**INTERVENTI PER IL DRAGAGGIO DI 2,3 M m<sup>3</sup> DI SEDIMENTI IN AREA MOLO  
POLISETTORIALE PER LA REALIZZAZIONE DI UN PRIMO LOTTO DELLA CASSA DI  
COLMATA FUNZIONALE ALL'AMPLIAMENTO DEL V SPORGENTE DEL PORTO DI TARANTO**

Titolo elaborato **STUDIO IMPATTO AMBIENTALE**  
**RISCONTRO NOTA COMMISSIONE TECNICA DI VERIFICA AMBIENTALE**  
**NOTA PROT. N° CTVA - 2013 - 1317 DEL 11/04/2013**

Elaborato  
**SIA 011**

**OGGETTO: Istruttoria VIA "Interventi per il dragaggio di 2,3 Mm<sup>3</sup> di sedimenti in area Molo Polisettoriale e per la realizzazione di un primo lotto per la cassa di colmata funzionale all'ampliamento del V sporgente del Porto di Taranto" - Proponente Commissario straordinario e Presidente dell'Autorità Portuale di Taranto - Richiesta Integrazioni nota MATTM prot. n. CTVA-2013-1317 del 11/04/2013**

capitolo 10 pagina 107

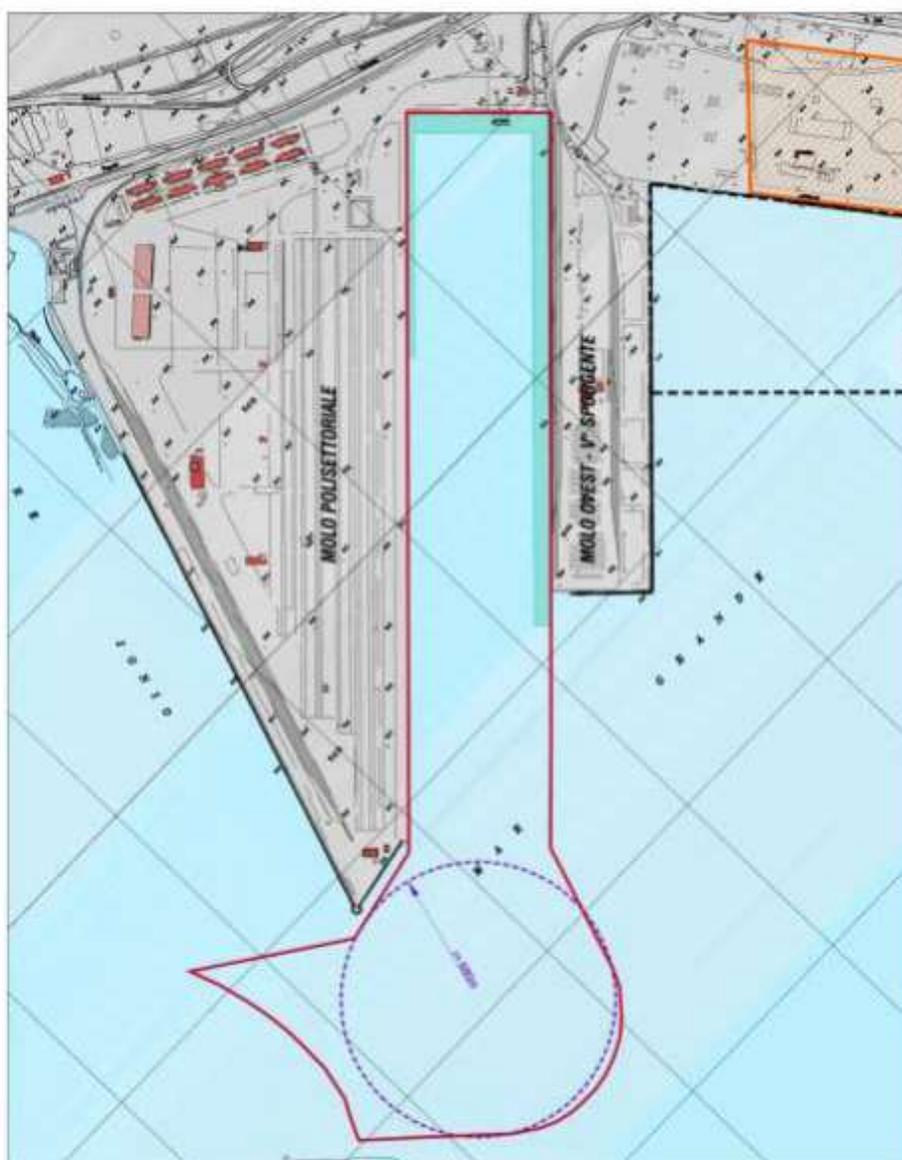
Le verifiche locali dei moli non sono state eseguite poiché si è evidenziata l’impossibilità di dragare anche solo per motivi ambientali al piede dei moli senza inficiarne la stabilità statica. Si è scelto quindi di mantenere una distanza di sicurezza con il dragaggio (quota -16,50m) al fine di evitare qualsiasi sollecitazione alle opere esistenti. Di seguito si riportano gli estratti della Relazione geotecnica sia per il riferimento alla definizione delle fasce di rispetto che per la definizione della planimetria di applicazione delle opere di protezione in sostituzione del dragaggio:

- Polisettoriale: 20 m da piede cassone (circa 15 m da scanno di basamento);
- V Sporgente: 15 m da piede cassone (circa 10 m da scanno di basamento).

In entrambe nel corso del dragaggio si dovrà rispettare una pendenza degli scavi di  $h:v=3.5:2$ .”

a) Tavola rotte per la localizzazione degli attraversamenti delle navi nel Golfo di Taranto in fase di esercizio del Molo Polisettoriale

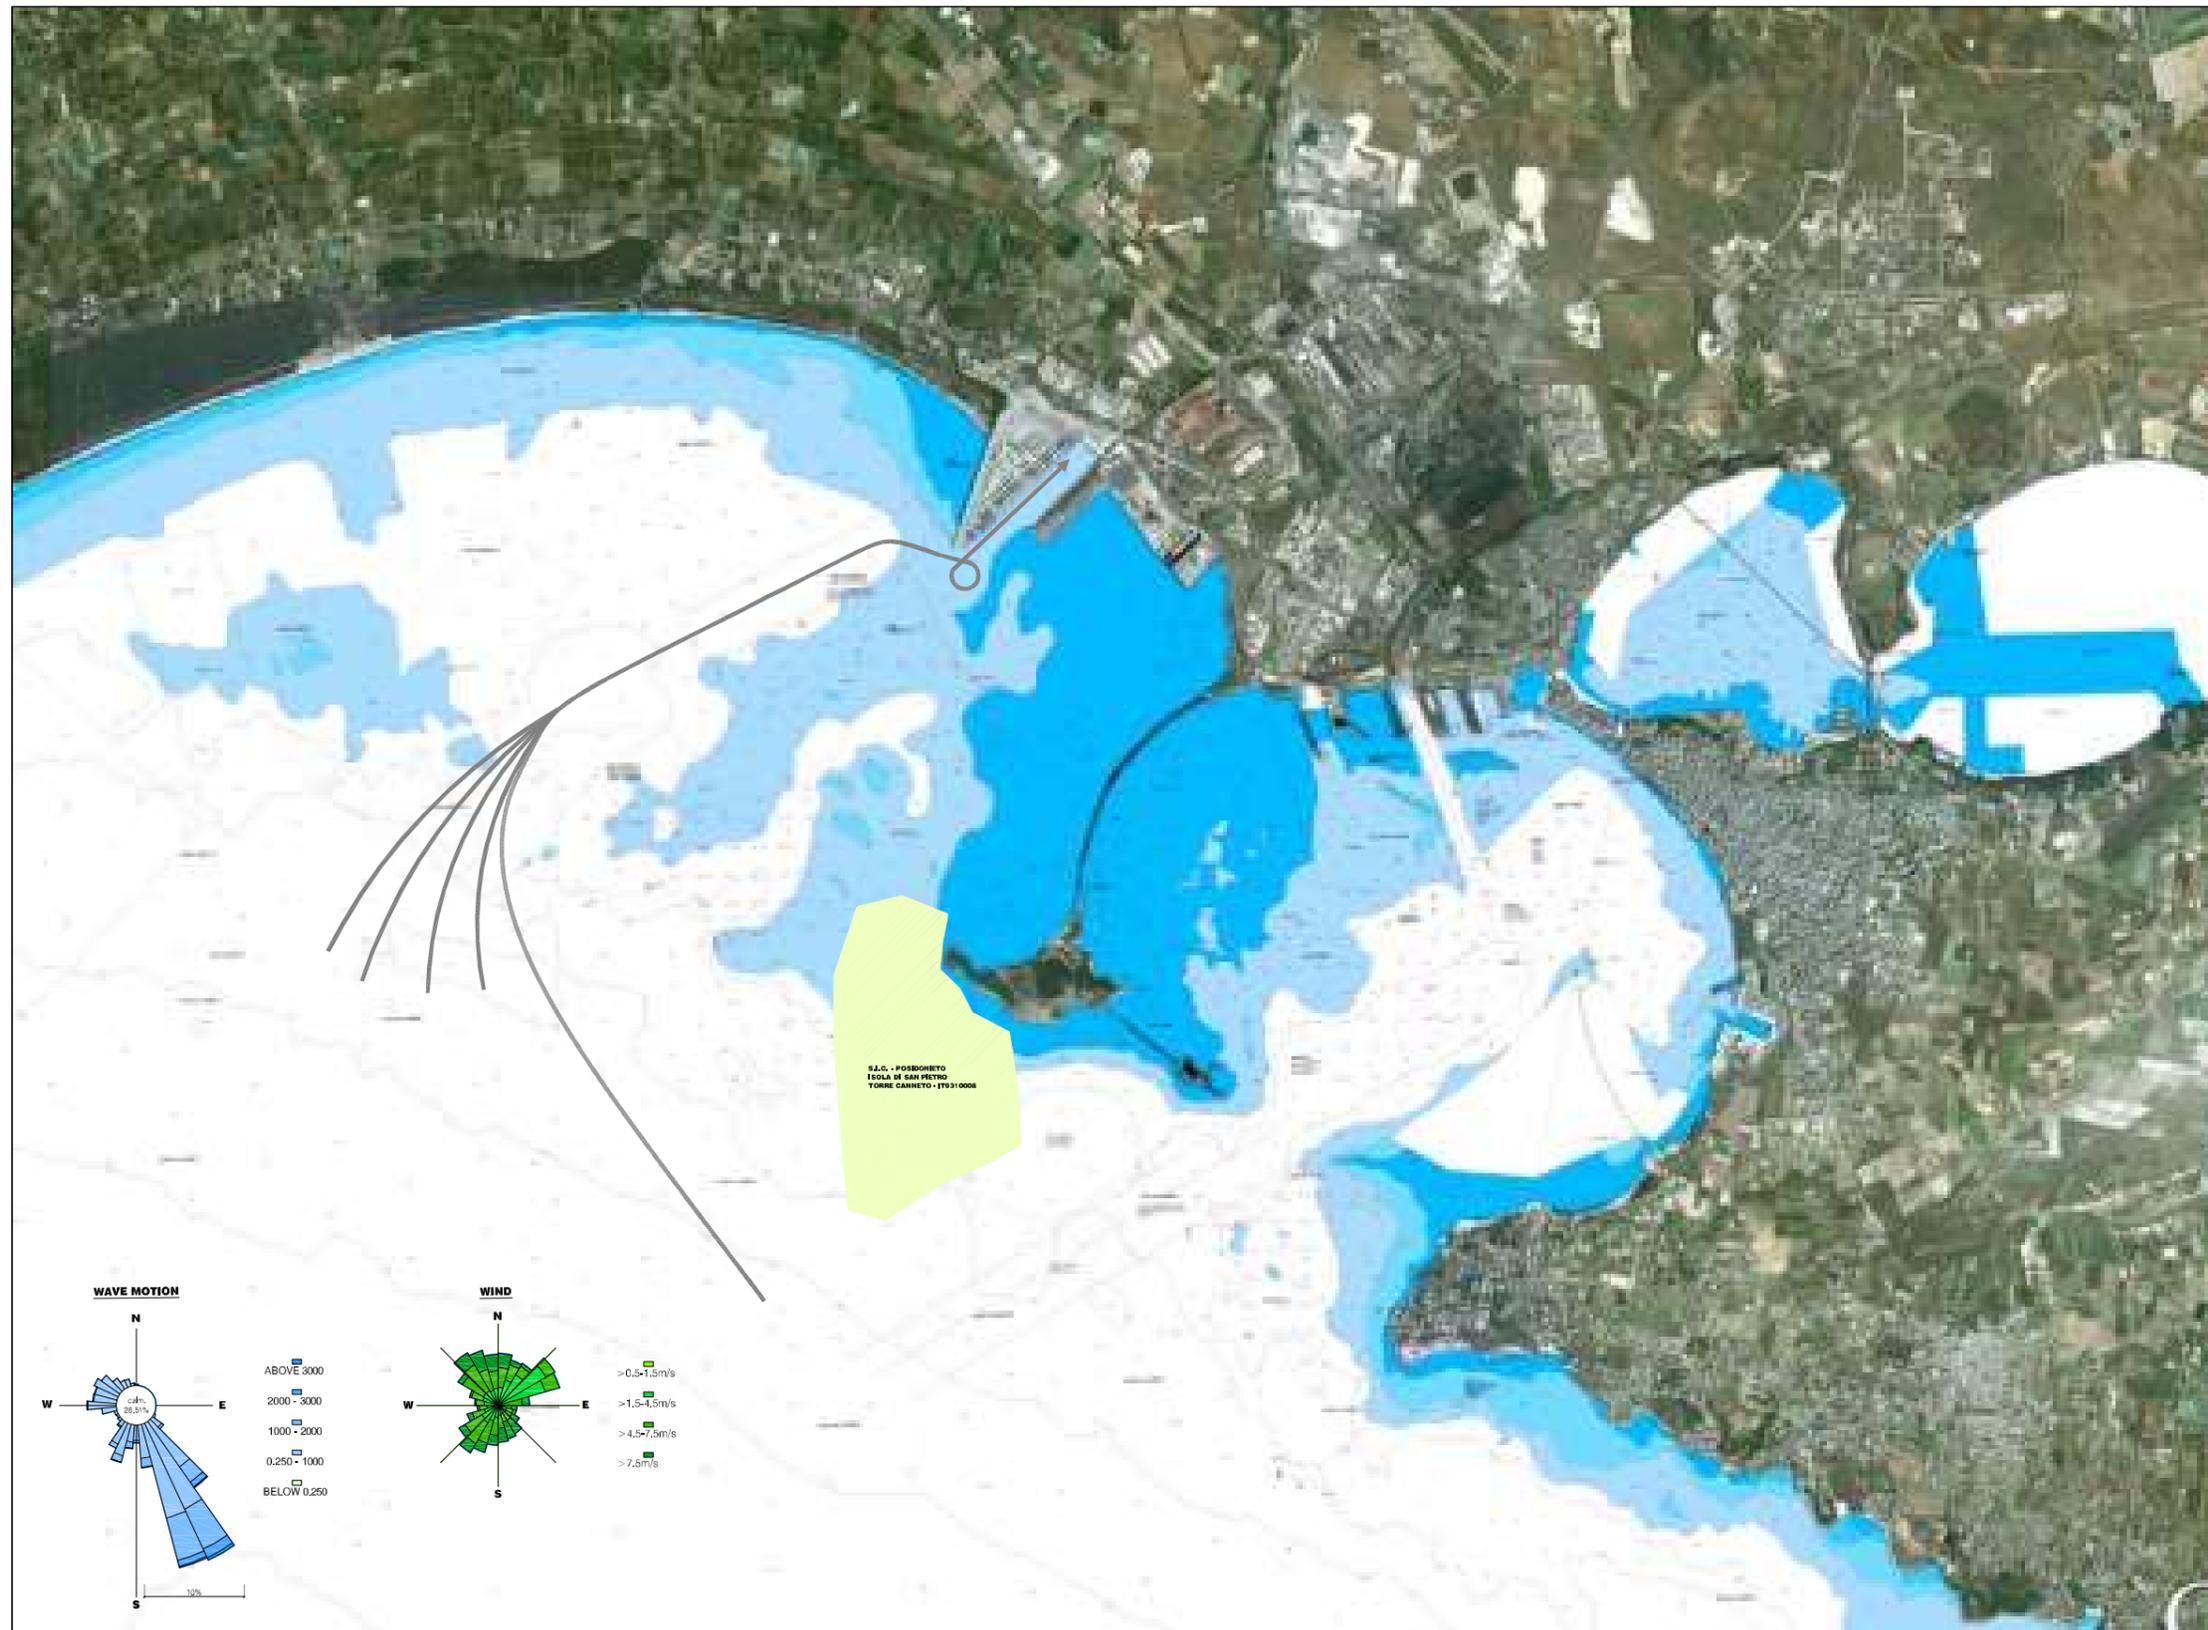
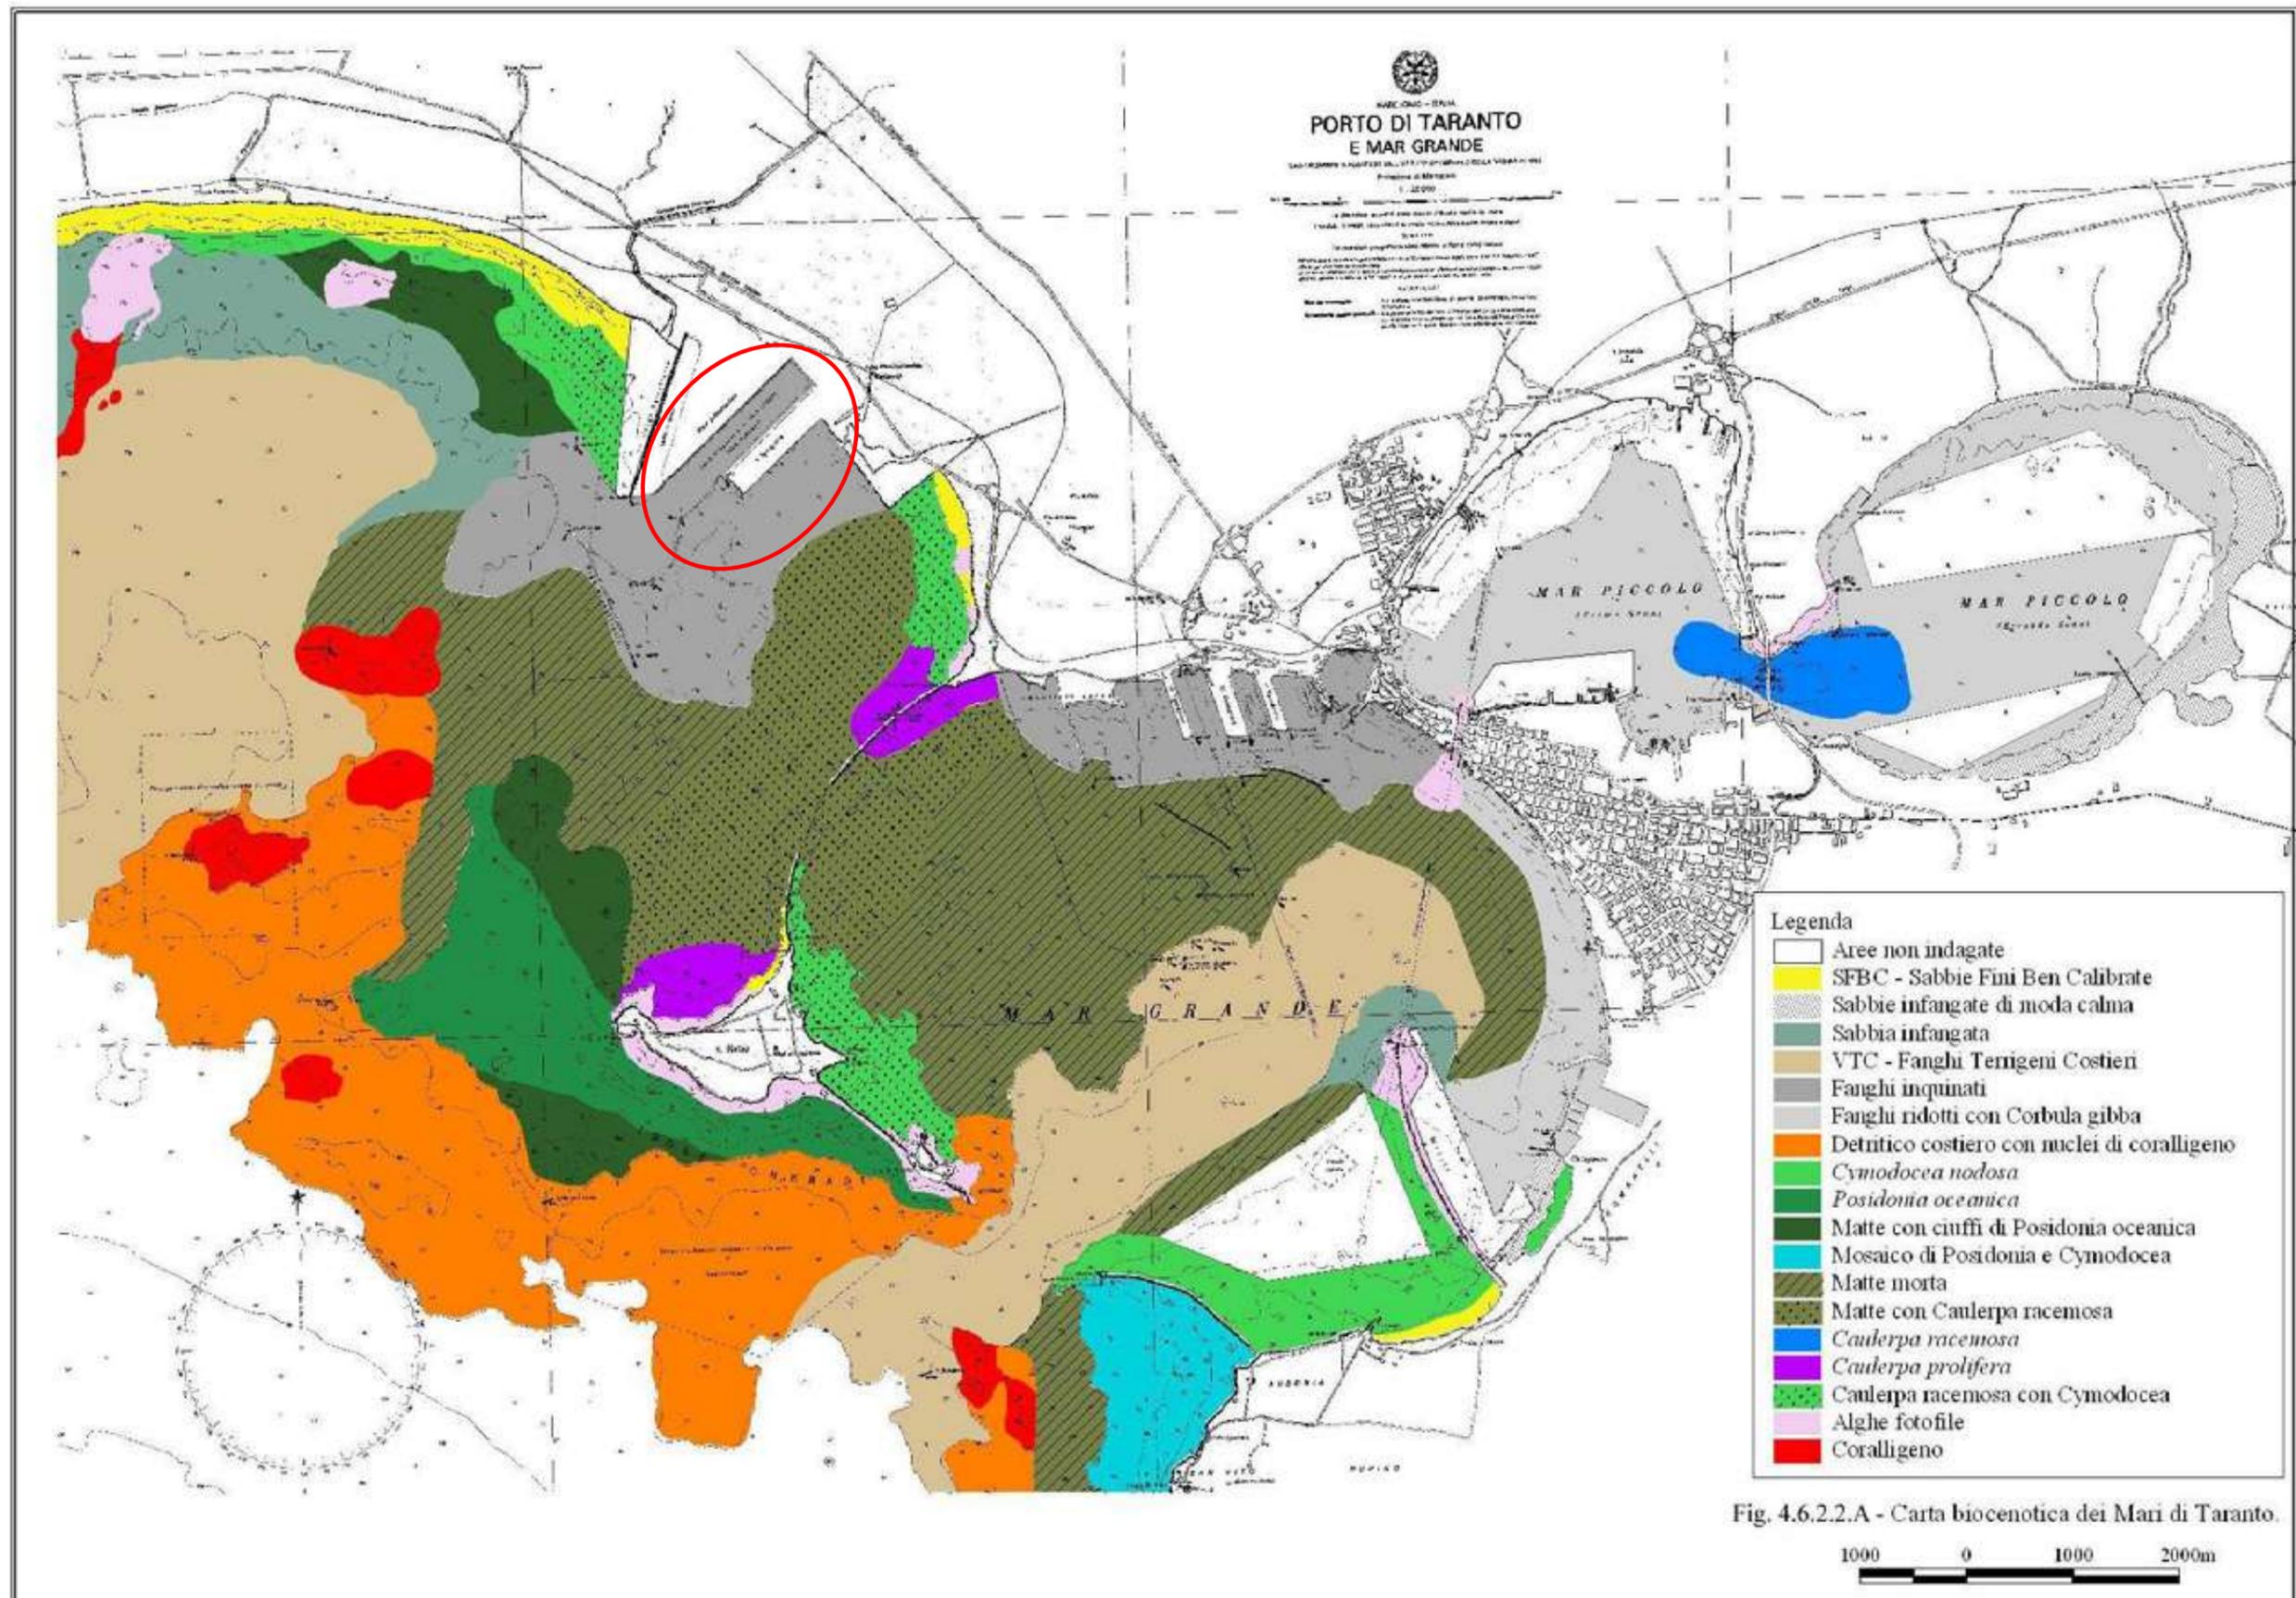
*27. nell'ambito dello studio sulla dispersione dei sedimenti da dragaggio nell'ambiente marino, indicare eventuali incidenze sulle praterie di Posidonia oceanica e Cymodocea nodosa nonché sul coralligeno presenti nel golfo di Taranto, in ordine alle perturbazioni del regime ondoso e correntometrico locale e alle escursioni di marea e in considerazione dell'alto livello ecotossicologico dei sedimenti stessi. Indicare eventuali incidenze su tali aree protette dovute alla modifica del regime correntometrico marino locale e del trasporto solido a seguito della realizzazione dei dragaggi e delle opere;*

Sono state elaborate tre tavole progettuali al fine di presentare graficamente le problematiche in oggetto:

- a) Tavola rotte per la localizzazione degli attraversamenti delle navi nel golfo di Taranto;
- b) Tavola elaborato 12 Tav. 11.3 distanze dalle aree protette;

- c) Mappa delle caratteristiche delle biocenosi bentoniche;
- d) Rielaborato della Mapping on the benthic communities in the Taranto seas;
- e) Sovrapposizione della Rotta avvicinamento navi su mappa biocenosi bentoniche.
